**Avis délibéré de la mission régionale
d'autorité environnementale
Hauts-de-France
sur le projet de parc éolien
de la société « Parc éolien de Séry-lès-Mézières »
sur la commune de Séry-lès-Mézières (02)**

n°MRAe 2021-5660

Carte de présentation du projet (source : « pièce n°2 - description de la demande » page 22)

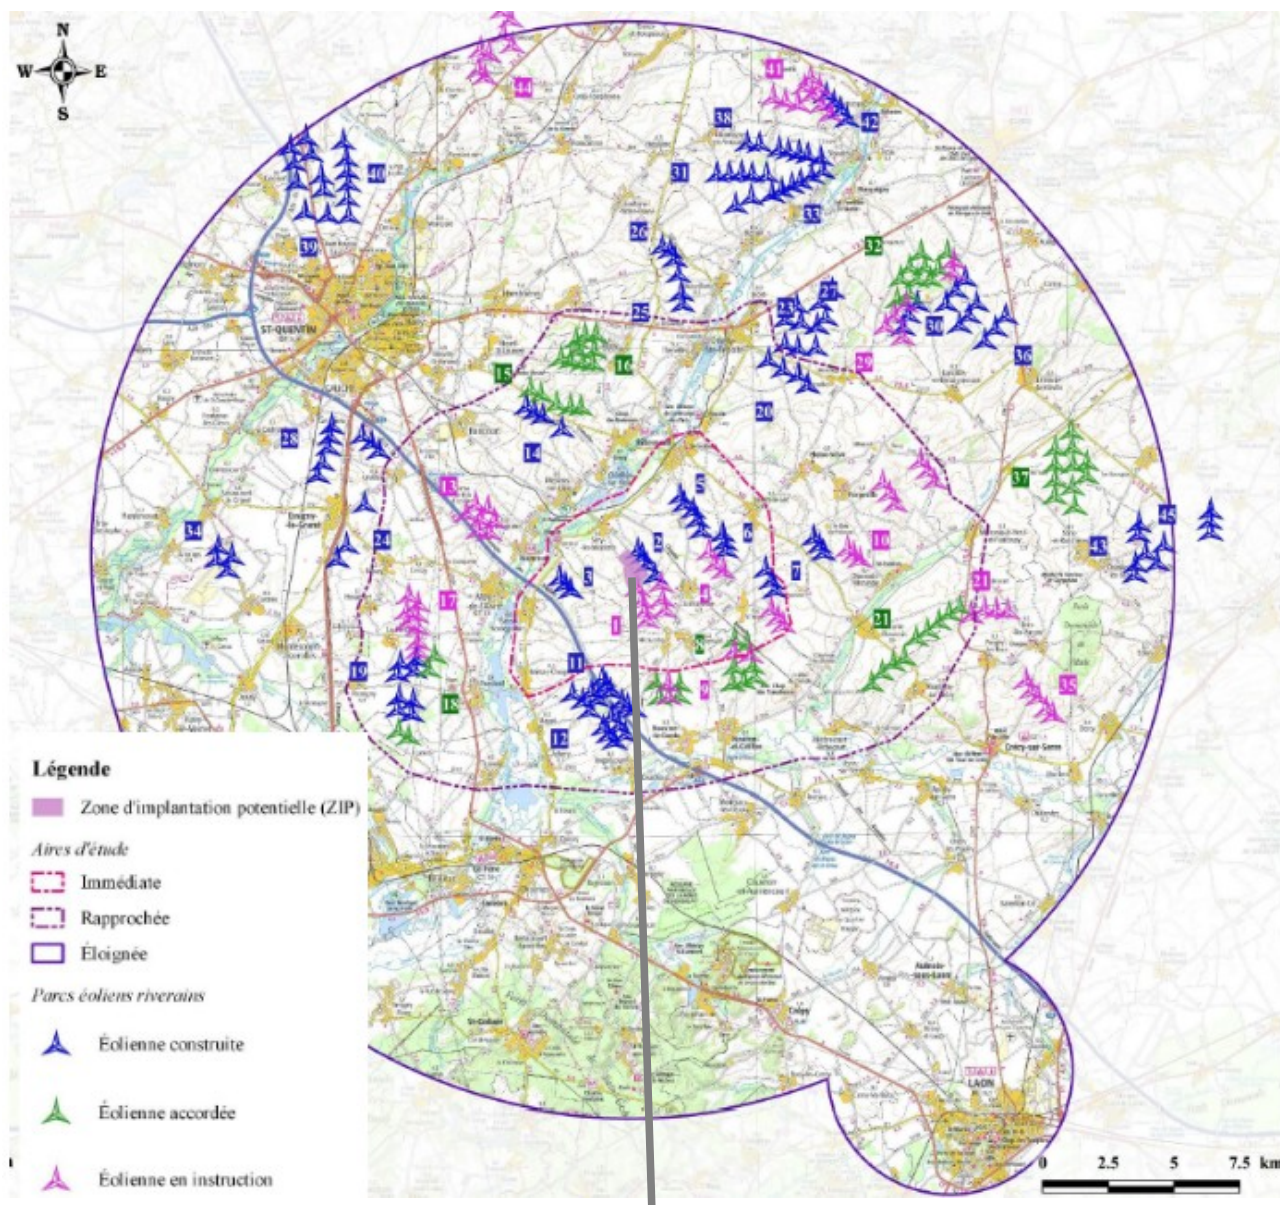
Le raccordement du parc au poste source est étudié page 183 de l'étude d'impact. Celle-ci conclut que seul le raccordement au nouveau poste de Beautor 2 non positionné sur les cartes est possible au vu des capacités d'accueil disponibles. Or, le document « pièce n°2 - description de la demande » page 22 indique que le raccordement au poste de Ribemont est envisagé à environ six kilomètres du projet. La question du raccordement du poste de livraison à un poste source du réseau public électrique est à clarifier et les impacts de ce raccordement doivent être étudiés.

Le raccordement du parc éolien au réseau public électrique fait partie du projet dès lors qu'il est réalisé dans le but de permettre aux éoliennes de fonctionner. L'autorité environnementale recommande de prendre l'attache des gestionnaires de réseaux pour confirmer ou infirmer la possibilité de se raccorder à un poste source. Elle recommande également d'évaluer les impacts prévisibles de ce raccordement au vu des informations disponibles, en particulier de déterminer si des espaces à enjeu seraient concernés par les travaux de raccordement et si des créations de lignes aériennes seraient nécessaires.
